工程指示 / 要求簡箋(E.I.)

工程指示編號：EI / 2411 / 21 修改版次：G

工程名稱：青衣明翹匯

工程項目：配件 BM (後裝窗)

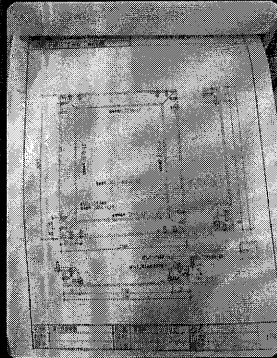
细佬：发现 EI3137 单元件九字框有背板的，请问背板加工图 EI 是多少？如果漏了请出图纸。谢谢。

细佬你好：① 请问有没有帮忙查上面的铝板 EI？② 另外现在生产组装的趟门玉螺丝不够用。门玉组角锣丝 m5x10mm 每一只门玉用 32 粒总数订 2 万多严重欠数。按 1800 只门玉计算 $32 \times 1800 = 5.76$ 万粒，请查。

根據東莞廠 5 月 11 日微信，請按附件修改 BM 表及序號 61，增加平頭機絲數量。

增加了1550粒, 現總數是5760
